# denominato VIA BENEDETTO CROCE

# L2

**PARERE AZIENDE EROGATRICI**

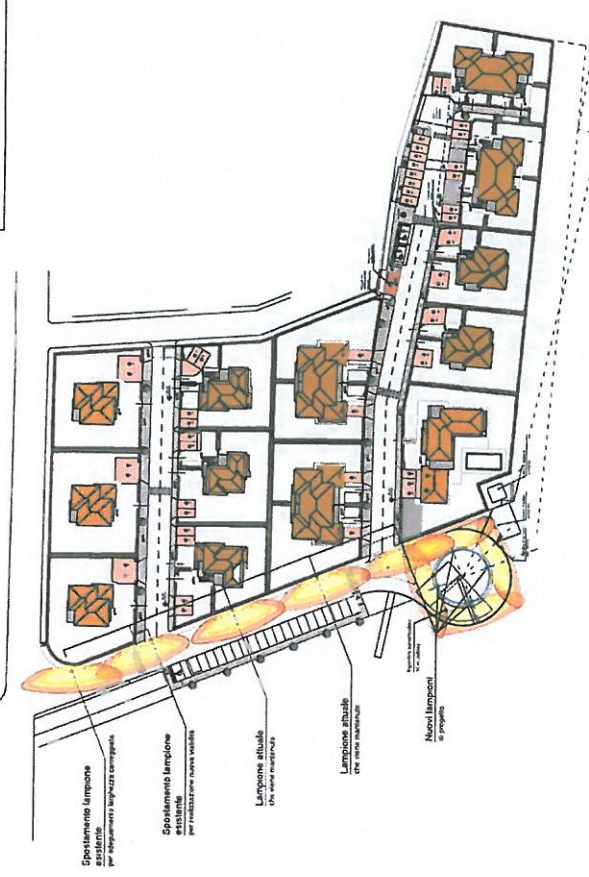
Nel progetto presentato gli impianti sono stati progettati non evidenziando la categoria di riferimento che per le caratteristiche delle opere da realizzare

**Tali scelte progettuali, la cui analisi del rischio non è presente all' interno degli elaborati presentati , dovranno essere valutate e verificate in base alla classificazione comunale delle strade oggetto del parere considerando anche come categorie differenziate rispetto a quella stradale quelle relative alla rotatoria e al parcheggio**

In considerazione dell' installazione sui corpi illuminanti della mezzanotte virtuale, mancano indicazioni di riferimento e progettuali che evidenzino il rispetto almeno della categoria di riferimento in regime di flusso ridotto, Uniformità media e luminanza

Nello Schema allegato non sono individuati i percorsi delle nuove linee di alimentazioni né per quanto riguarda l'estensione relativa al parcheggio né per quanto riguarda la rotatoria ivi compresa l'eventuale estensione futura della rete a seguito del completamento delle opere di urbanizzazione

Il progetto prevede l'installazione di n° 4 sostegni la cui altezza fuori terra non risulta però definita

**Dovranno essere previsti anche nuovi pali per l'illuminazione delle zone di parcheggio se risultasse necessario dalle verifiche di cui al punto 2.2**

Dovranno essere installati anche ulteriori punti luce a servizio dell'area di parcheggio se dalle verifiche effettuate con calcoli illuminotecnici, sulla stessa non siano garantiti con gli attuali sostegni e corpi illuminanti le condizioni minime di luminanza e uniformità previste dalla norma UNI 13201 per la categoria di riferimento

- Dalle tavole consegnate non risulta essere ben chiaro se sia previsto l'uso dei pali e dei corpi illuminanti nuovi da noi installati già presenti oppure si intenda sostituirli

- Manca l'indicazione delle caratteristiche dei sostegni che si intendono installare
- Manca la verifica illuminotecnica per le nuove aree (parcheggio e rotatoria) che evidenzii il mantenimento dei livelli di luminanza e uniformità minimi previsti dalla norma e l' indicazione della tipologia e caratteristiche delle apparecchiature che si intendono installare

- Manca indicazione della categoria di riferimento progettuale usata per il calcolo illuminotecnico della strada, della rotatoria e dell' area parcheggio

- Manca tavola con nuova dislocazione delle linee di alimentazione, pozzetti e punto di allaccio alla rete
- Si richiede la creazione di un nuovo punto di allaccio essendo il tratto interessato dai lavori posto a fine linea sulla centralina posta all' incrocio con via Benedetto croce

In virtù dei futuri ampliamenti previsti si dovrà prevedere prima dell'inizio delle lavorazioni mediante sopralluogo con la scrivente la realizzazione delle opere necessarie al collegamento della linea attuale sulla centralina ubicata all'angolo di via Giordano Bruno distaccandola dalla fornitura attuale.

L'altezza dei sostegni installati dovrà comunque uniformarsi a quelli esistenti nella zona

I corpi illuminanti da installare sulla rotatoria ed eventualmente nell' area di parcheggio dovranno essere installati con una inclinazione rispetto al piano di riferimento di 0° e collegati alla morsettiera con cavo FG7OR di sezione 2,5 mmq ad una altezza verificata da calcoli illuminotecnici per la tipologia di zona indicata

I corpi illuminanti installati dovranno essere dotati di sistema di mezzanotte virtuale tipo DDF2 e la potenza di erogazione dovrà essere garantita al 100 % nel periodo compreso tra l' orario di accensione e le 23.30 e dalle ore 5.30 a fine accensione

Si rimanda pertanto l' emissione dell' accettazione del progetto ad una nuova verifica pre-installativa in modo che sia ben caratterizzati corpi illuminanti e sostegni con caratteristiche prestazionali che garantiscano i valori riportati dalla norma UNI EN 13201 della stessa tipologia e marca utilizzata sul territorio comunale e **dotati di sistema di mezzanotte virtuale**
